SCSI アレイコントローラカード PG-142E/PGB142E 及び PG-142E3/PGB142E3/PGB142E3B をご使用にあたり

2007 年 12 月
富士通株式会社

Additional Notes on Use of SCSI Array Controller PG-142E3/PGB142E3/PGB142E3B PG-142E/PGB142E

DEC. 2007. Fujitsu Limited

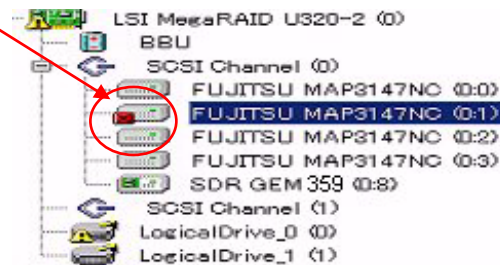
PG-142E3 をハードディスクキャビネット PRIMERGY SX30 接続用としてご使用になる構成において、RAID 管理ツール上の HDD ステータス表示と HDD 故障 LED 表示に以下の様に不一致の発生する場合があります。

RAID 管理ツール上の HDD ステータス表示: **Offline**

該当 HDD 故障 LED 表示: **消灯**

このような表示の不一致が発生した場合は冗長化されていない部品(PG-142E3ケーブル等)に故障の発生している可能性がありますので、修理相談窓口までご連絡ください。

サーバ本体のシステム BIOS にて PG-142E3 を搭載している PCI スロットのうちのひとつを「Option ROM Scan = Enable」に設定変更してください。サーバ本体のシステム BIOS 設定手順はサーバ本体添付の取扱説明書を参照してください。

また、PRIMERGY RX300 S3 をシステム BIOS V1.12 でご使用の場合、本カードを搭載するときには、スロット Slot5 も同時に「Option ROM Scan」設定を「Enable」としてください。

- 1) 管理ツールを参照し HDD に異常が発生していないことを確認してください。万一異常が発生している場合は以降の設定を実行せず修理相談窓口までご連絡ください。
- 2) サーバ本体のシステム BIOS Setup Utility より PG-142E3 を搭載している PCI スロットのうちのひとつ以上が「Option ROM Scan = Enable」に設定されていることを確認してください。既に設定されている場合、設定変更は不要です。
- 3) PG-142E3 を搭載している PCI スロットが全て「Option ROM Scan = Disable」に設定されている場合は、PG-142E3 を搭載している PCI スロットのうち最若番の PCI スロットについて「Option ROM Scan = Enable」に設定変更してください。

図 1. WebBIOS によるファームウェア版数の確認と表示相違点

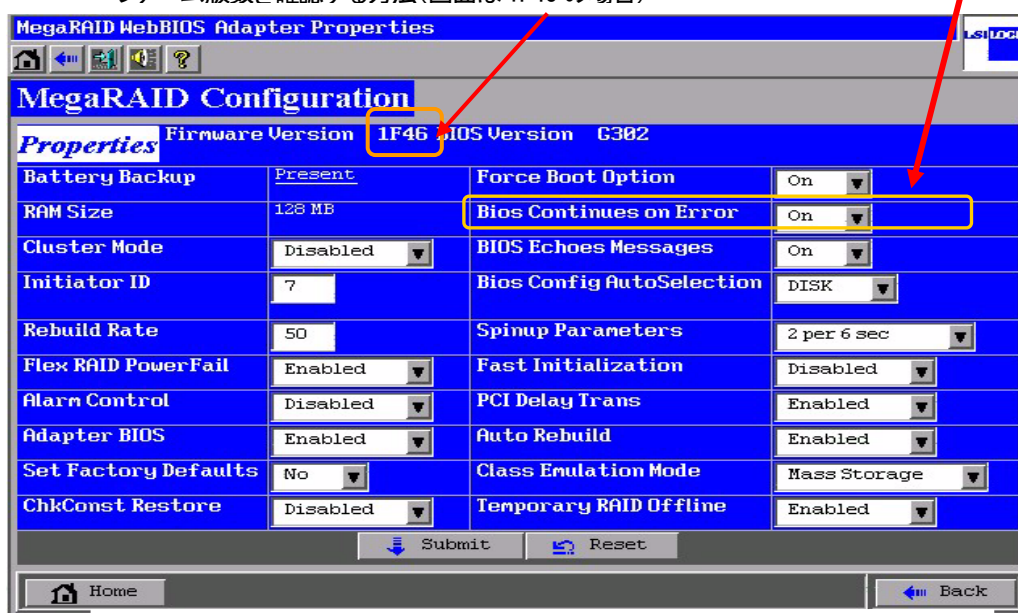
3.3.1 項のアレイコントローラカードのプロパティの設定値と 3.3.2 項の画面表示につきまして、取扱説明書と設定表現および設定値の画面表示が異なる部分があります。

謹んで補足させていただきます。なお、実際の動作は変わりませんので、設定変更は不要です。

プロパティ	パラメータ	通常設定値	意味	ファーム版数	
Adapter Properties	BIOS Stops on Error	Off (出荷時)	無停止	1F30 1FJ0 1F38	旧 ↓ 新
Adapter Properties	BIOS Continues on Error	On(出荷時)	無停止	1F46

起動時に構成情報エラーを検出した場合、ファーム版数に係わらず、POST 停止せず継続する設定です。

図3.新ファーム版数 1F46 の場合

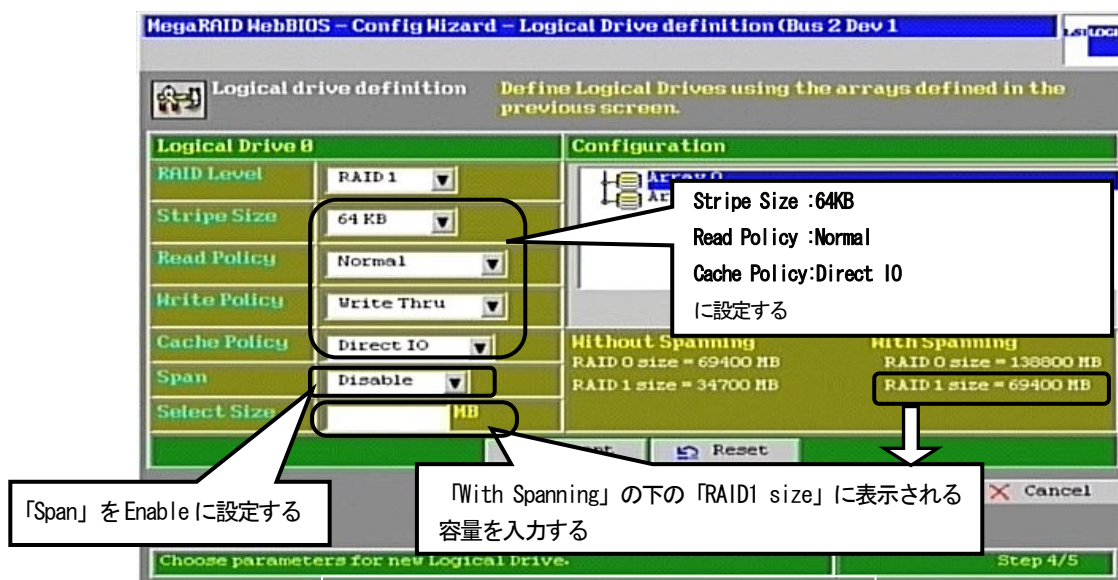
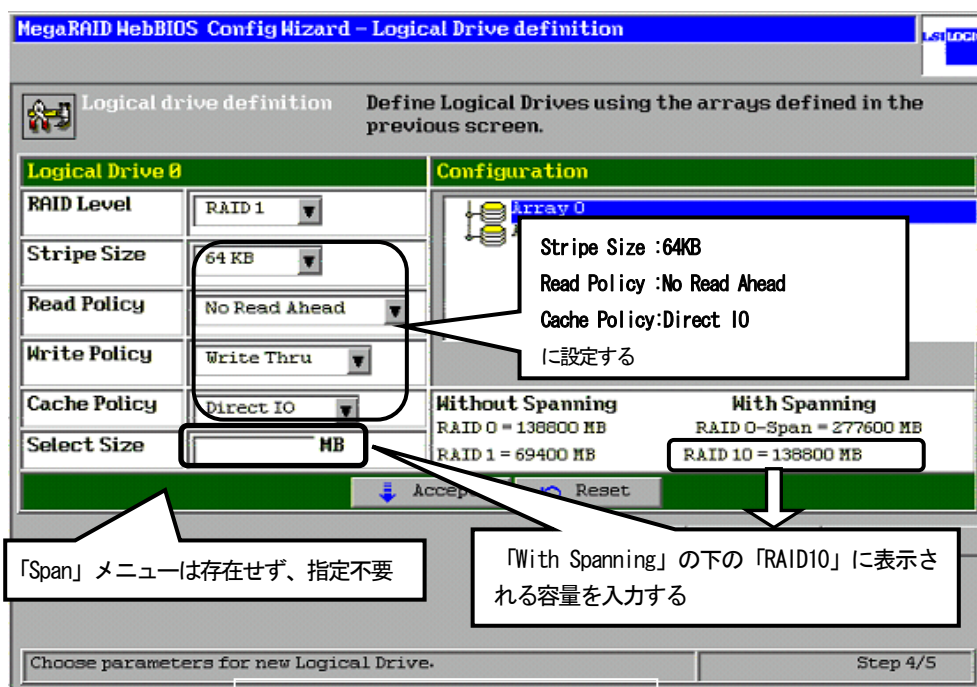
ドキュメント&ツール CD (L)V1.2L10に収録されているPG-142E取扱説明書及び「RAID10の作成方法について」につきまして、ファームウェアの版数によって、画面の表示及び作成手順に異なる部分があります。新ファーム(1F46)にてRAID10を作成する場合は、取扱説明書P.39 手順5~10/製品添付文書P4. 手順6~11の「Logical drive definition」画面(図2)と異なり、図3のとおり手順が簡略化されていますのでご注意ください。

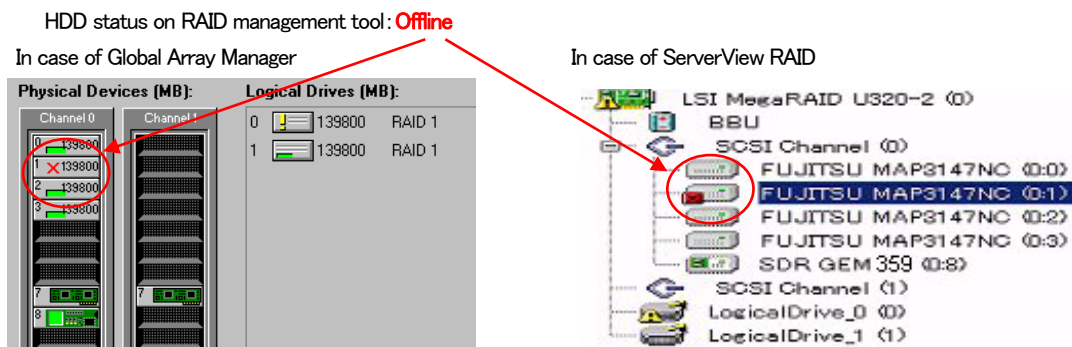
It is recommended that System BIOS is set "Option ROM SCAN=Enable" of PG-142E3, because PG-142E3 cannot detect a part of hardware error on POST.

Like described following fig., It's different from HDD fail LED State in a result of Global Array Manager, ServerView RAID.

Target fail HDD LED: **turn off**

Please set System BIOS to "Option ROM SCAN=Enable" of PG-142E3, If it is "Option ROM SCAN=Disabled".

Please set System BIOS to "Option ROM SCAN=Enable" on 5Slot, If you used RX300 S3 on System BIOS1.12.

Fig3. WebBIOS in case of FW:1F38 or 1F46

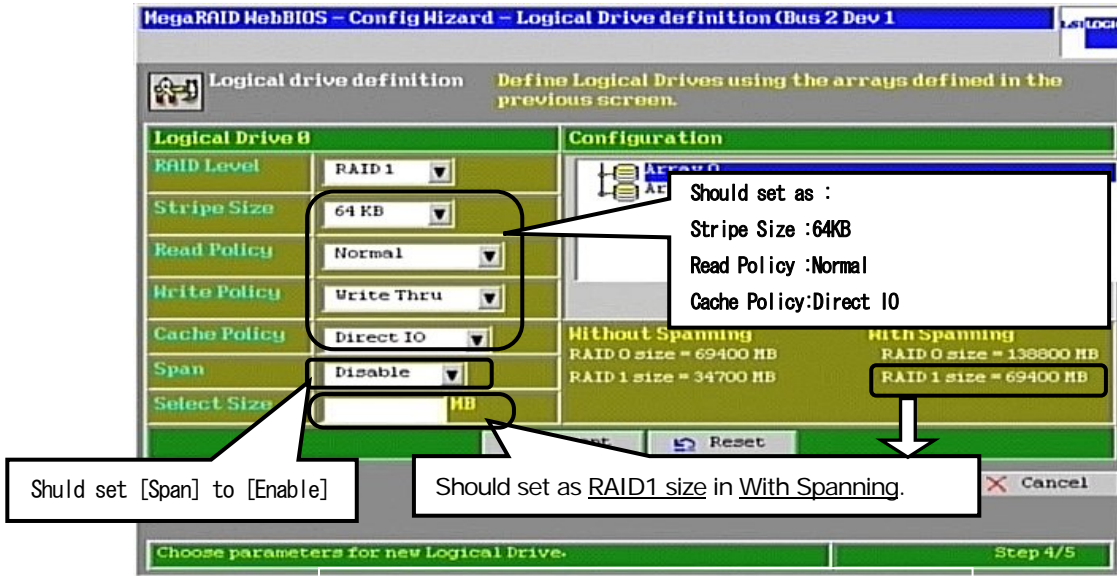
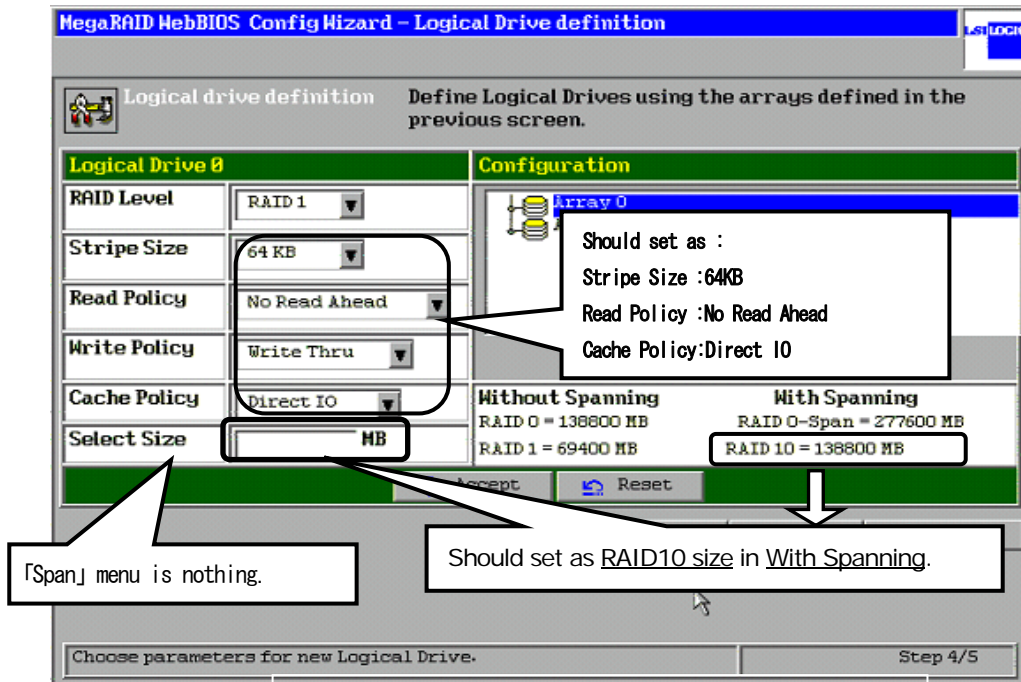
3. How to create a RAID10 logical drive (difference by Firmware)
